**Avis délibéré de l'Autorité environnementale
sur le contournement autoroutier d'Arles et la
mise en compatibilité des documents
d'urbanisme des communes
d'Arles et de Saint-Martin-de-Crau (13)**

n°Ae : 2025-086

Avis délibéré n° 2025-086 adopté lors de la séance du 25 septembre 2025

Figure 7 : surcoût (en M€) du projet en fonction du niveau d'impact sur les hauteurs d'eau (Source : dossier)

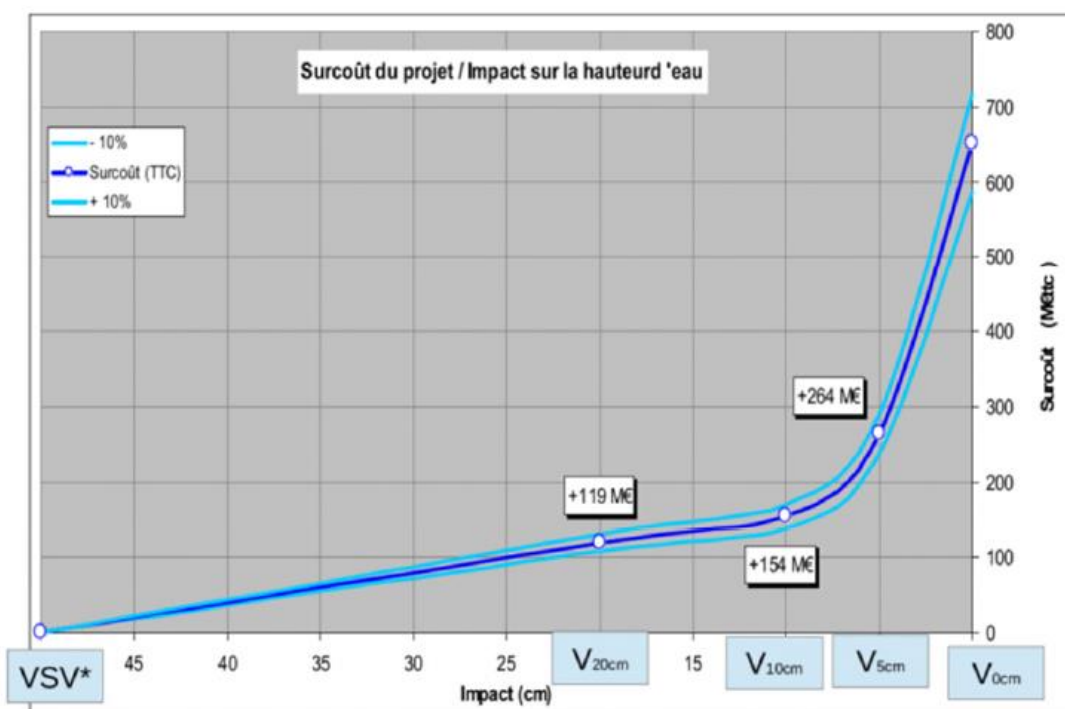
Les études ont conduit à évaluer le coût de la mise en transparence du fuseau VSV en fonction de l'ampleur du relèvement de la ligne d'eau en amont.

Le maître d'ouvrage considère que le surcoût n'est pas compatible avec une mise en concession avec péage pour une transparence hydraulique totale ou un relèvement limité à 5 cm. La DIT a interrogé en 2017 la direction générale de la prévention des risques (DGPR) du ministère chargé de l'environnement sur l'acceptabilité d'un relèvement limité à 10 cm. Sans prendre position explicitement sur ce critère, la DGPR a précisé le 6 février 2018 que « *la tolérance acceptée sur la ligne d'eau [...] est tributaire de l'achèvement préalable des travaux correspondants du Symadrem et de l'autorisation de mise en service d'un système d'endiguement de niveau de protection au moins égal à la crue de référence et de niveau de sûreté au moins égal à la crue exceptionnelle* ».

Figure 9 : profil en long du viaduc sur le Grand Rhône (Source : dossier)

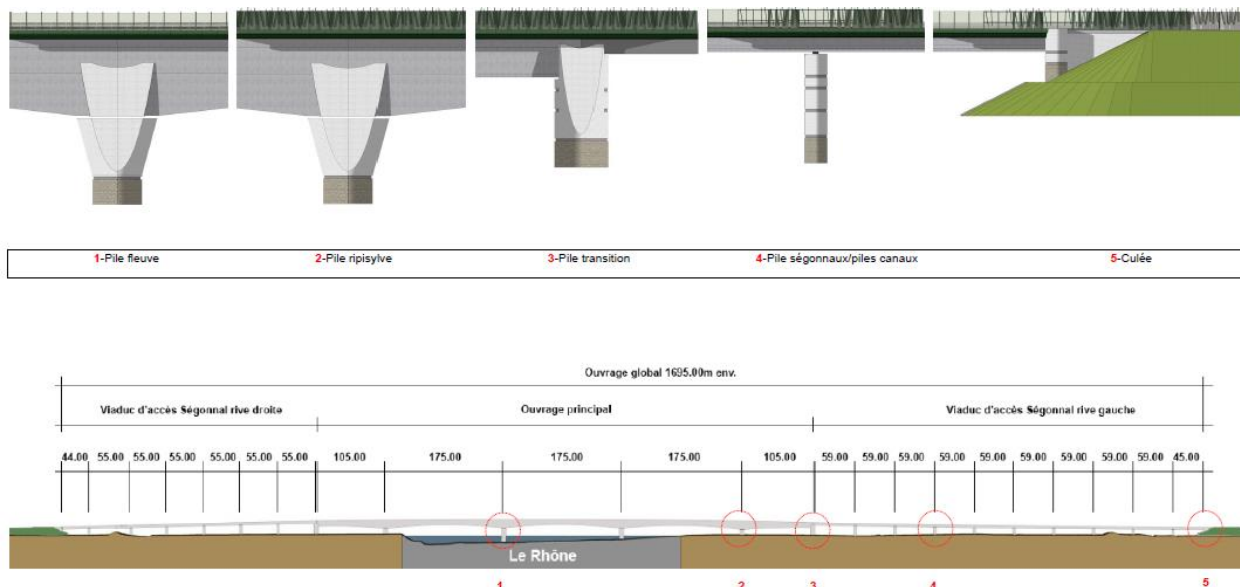
Le projet prévoit l'installation de deux piles du viaduc dans le lit mineur du Grand Rhône (Figure 9 page suivante). Les travaux y seront réalisés via la mise en place d'une estacade provisoire depuis

la rive droite dans le lit mineur et de batardeaux⁴¹. L'apport des matériaux et éléments nécessaires se fera par transport fluvial de camions-toupie à partir de la rive gauche. À ce stade du dossier, la description des modalités de travaux est succincte (forme de l'estacade, nombre de rotation des bateaux, localisation de la centrale à béton...). La fiche de la mesure de réduction (RT_TSEC_10⁴²) prévoit qu'« une attention particulière sera portée à la présence d'une canalisation d'hydrocarbures au fond du Rhône », impact non préalablement documenté.

Figure 13 : secteur de l'échangeur Arles Sud rive gauche
– à gauche : situation actuelle (Source : Géoportail), au centre : situation projetée (Source : dossier),
à droite : emplacements réservés (Source : PLU Arles)

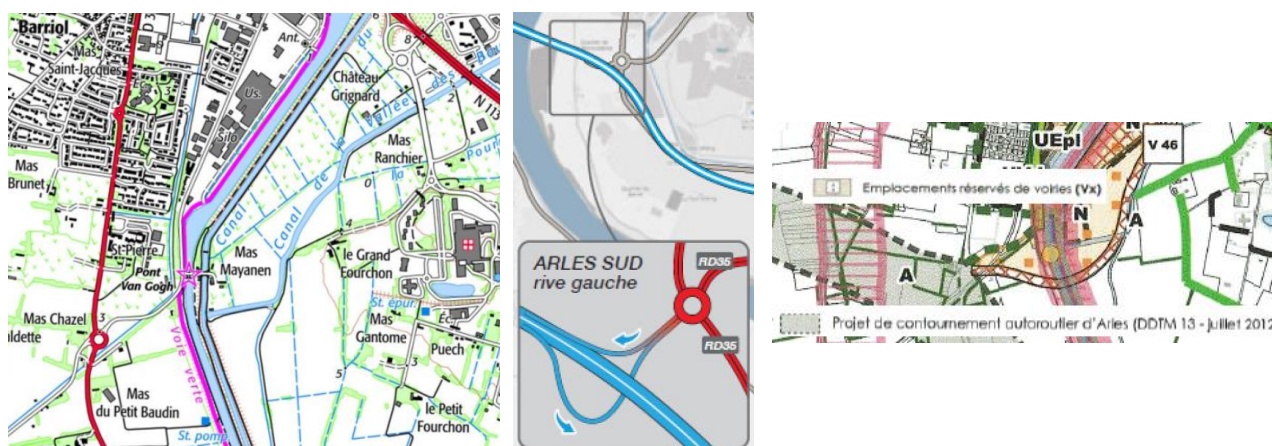
Plusieurs cartes du dossier représentent une route nouvelle partant de l'échangeur vers le quartier de Fourchon, en enjambant le canal du Vigueirat. Cette route, parfois nommée « *dévi*

La création de cette nouvelle route à partir de l'échangeur Arles Sud rive gauche n'est pas prise en compte de manière homogène dans le dossier. Elle renforce le caractère « urbain » du

contournement autoroutier, dépend du projet⁶⁰ et génère des effets cumulés que le dossier devrait mentionner (artificialisation, modification du fonctionnement hydraulique du secteur, segmentation des milieux naturels, perte de foncier agricole, augmentation potentielle de la population).
